Oggetto: Impianto Pilota Geotermico denominato Castel Giorgio così come definito dall'art. 9 del D. Lgs. n. 28 del 03/03/2011, da realizzarsi in Provincia di Terni, nel Comune di Castel Giorgio (TR)/ Osservazioni su II° ripubblicazione in scadenza 08.07.2014.

OSSERVAZIONI

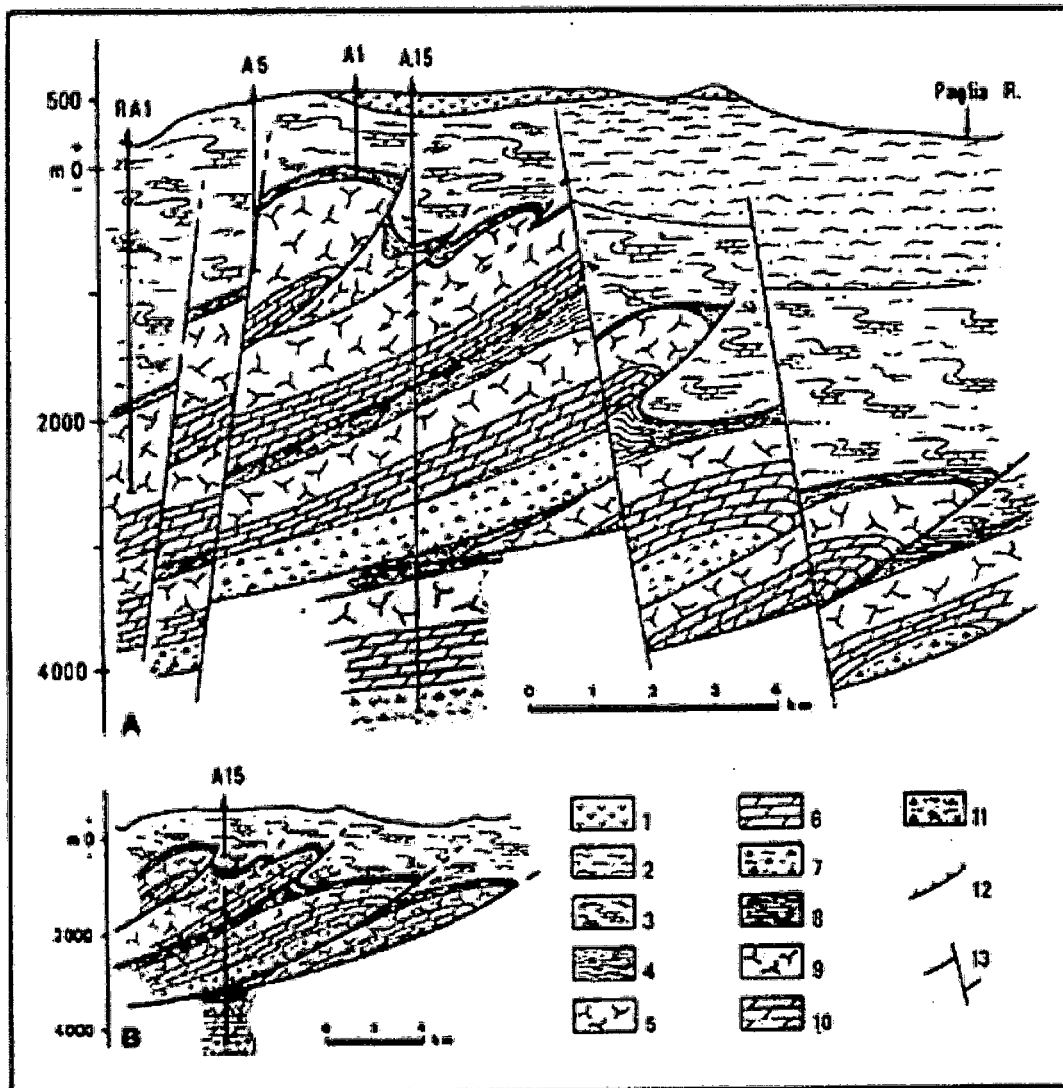
A pag. 65 si cita "...La sovrapposizione tettonica di queste unità carbonatiche costituisce un unico serbatoio geotermico di grande spessore (oltre 3700 m), caratterizzato da un gradiente geotermico molto basso ($< 0,3 \text{ }^\circ\text{C}/10 \text{ m}$) con temperatura variabile da 140°C a 210°C indicativo di una circolazione convettiva dei fluidi (Buonasorte et al. 1991)...."

La stessa figura citata da Buonasorte et al. 1989 (allegata), evidenzia la presenza di orizzonti scistosi a bassa permeabilità inframezzate alle serie carbonatiche, confermando le criticità sulla permeabilità del serbatoio e la continuità idraulica tra area di prelievo ed area di re-immissione.
